Title - Sujet Willson House Food Preparation Area	
Solicitation No. - N° de l'invitation EP076-123232/A	Amendment No. - N° modif. 003
Client Reference No. - N° de référence du client R.008710.002	Date 2012-09-07
GETS Reference No. - N° de référence de SEAG PW-\$\$FG-347-61041	
File No. - N° de dossier fg347.EP076-123232	CCC No./N° CCC - FMS No./N° VME
Solicitation Closes - L'invitation prend fin at - à 02:00 PM on - le 2012-09-13	
Time Zone Fuseau horaire Eastern Daylight Saving Time EDT	
F.O.B. - F.A.B. Plant-Usine: <input type="checkbox"/> Destination: <input checked="" type="checkbox"/> Other-Autre: <input type="checkbox"/>	
Address Enquiries to: - Adresser toutes questions à: Churchill, Gerald	Buyer Id - Id de l'acheteur fg347
Telephone No. - N° de téléphone (819) 956-3904 ()	FAX No. - N° de FAX () -
Destination - of Goods, Services, and Construction: Destination - des biens, services et construction:

Addendum#2

ADDENDUM No. 002

Project Number: R.008710.002

KITCHEN - NEW LAYOUT
1 CUISINE - NOUVELLE AMÉNAGEMENT
SCALE/ÉCHELLE: 1/75

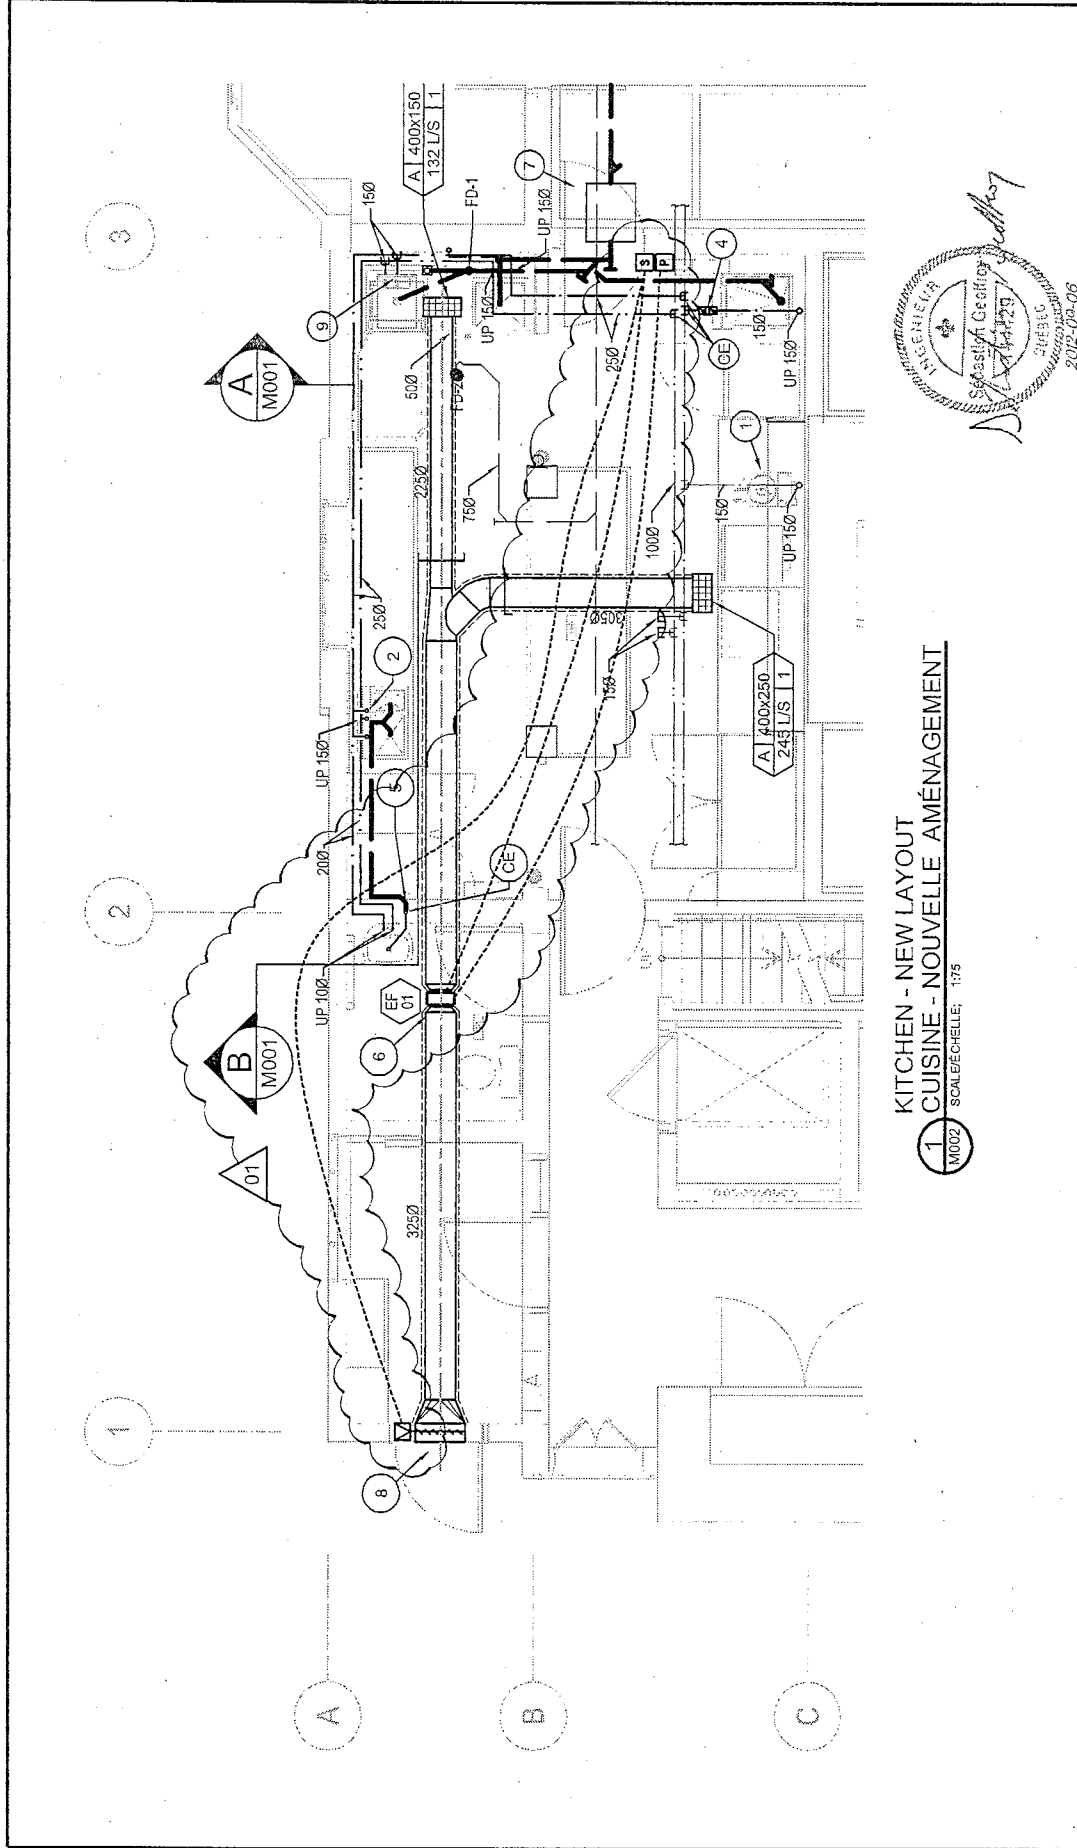
1. M002

.1 Add the as follow:

- .1 Provide and install an On/OFF switch, including wiring, at the same location than the new potentiometer (axe B-3). The new switch will activate the new evacuation damper and fan. The new potentiometer is kept to modulate speed of the new exhaust fan. See sketch SM-01.
